## 原子力発電所の火山影響評価ガイドの一部改正 及び改正案に対する意見募集の結果について — 一分かりやすさの観点からの記載の見直し —

令和元年12月18日  
原子力規制庁

## ○「原子力発電所の火山影響評価ガイドの一部改正について」についての御意見及びそれに対する考え方

別表 原子力発電所の火山影響評価ガイド 新旧対照表

図1 本評価ガイドの基本フロー

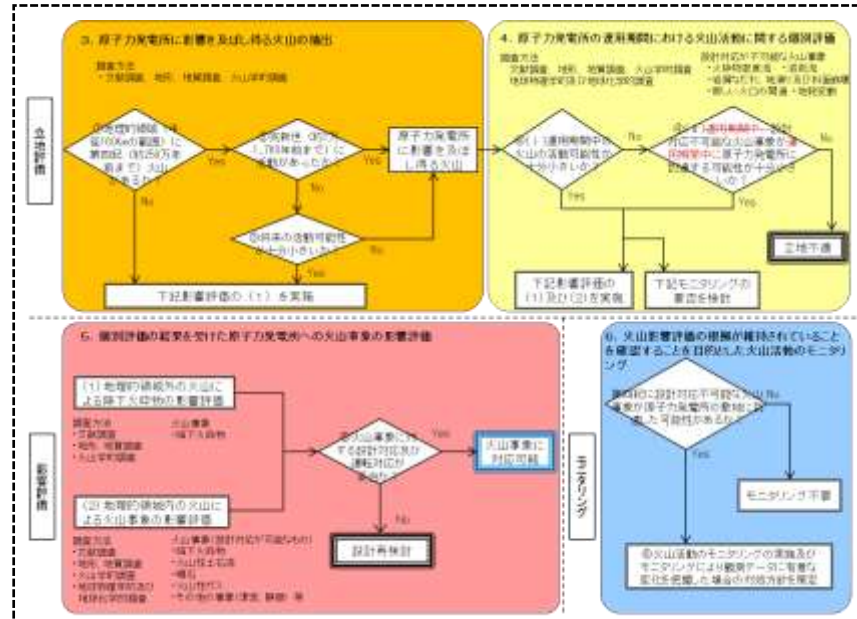
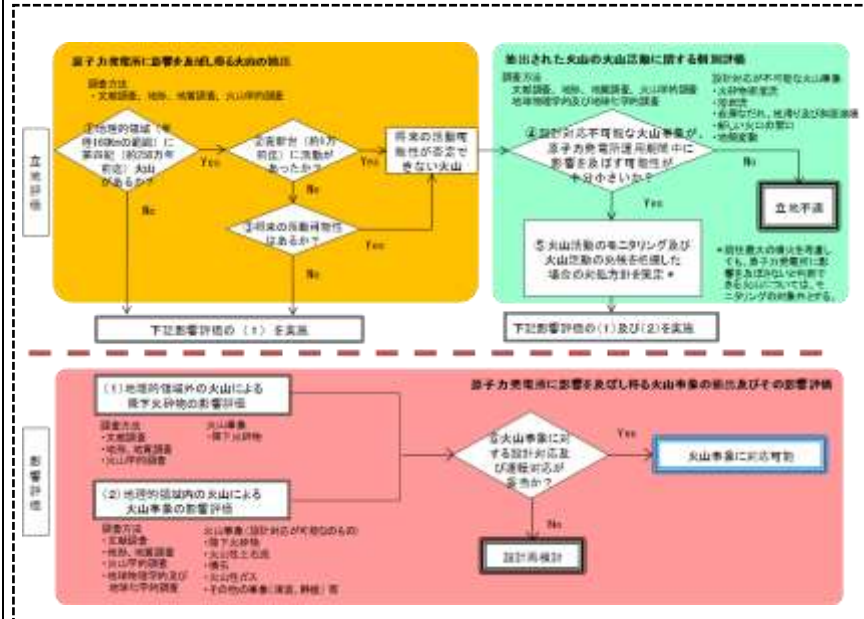
現行の火山ガイドでは、火山影響評価とその根拠が維持されていることの確認を目的とした火山活動のモニタリング（以下単に「モニタリング」という。）の流れが随所に記載されていた。これを改め、「2. 本評価ガイドの概要」として新たに記載することにより、本ガイドの全体の流れを分かりやすくするとともに、本文の記載と「図1 本評価ガイドの基本フロー」（参考2）との整合を図った。
